# Установка коннектора компрессора на новых корейских компрессорах!

Установка коннектора компрессора на новых корейских компрессорах! Модели с двумя обмотками FMC,

Модели с одной обмоткой FLC, FC

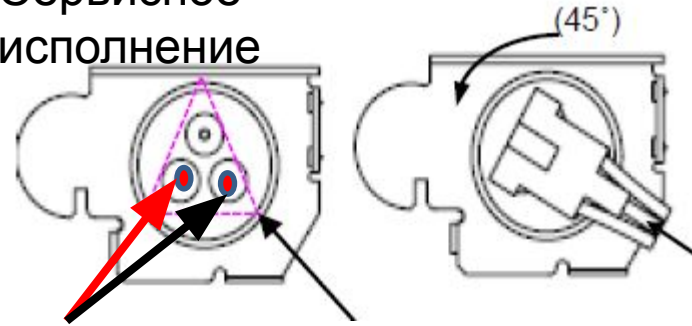
Оригинальное исполнение

Рабочие контакты компрессора

Сервисное исполнение

Рабочие контакты компрессора

Все новые сервисные компрессоры идут вместе с новой крышкой коннектора

**FC102NEM AR15SVC - TCA35315402, сервисный партномер**

**FLC124NAMA AR1CSVC - TCA35776307**

**FLC102NAMA -TCA35794405 сервисный**

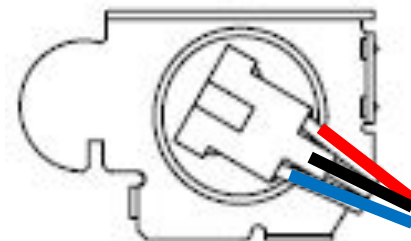
Оригинальное FMA

Черный общий  
снизу

Сервисное  
исполнение

Черный общий справа  
снизу

При неверно установленном коннекторе будет на основной плате  
ошибка 6!

FMC088NAMA AR1CSVC - TCA36591221  
сервисный партномер

Корейский сервисный партномер,  
комплектуется новой крышкой
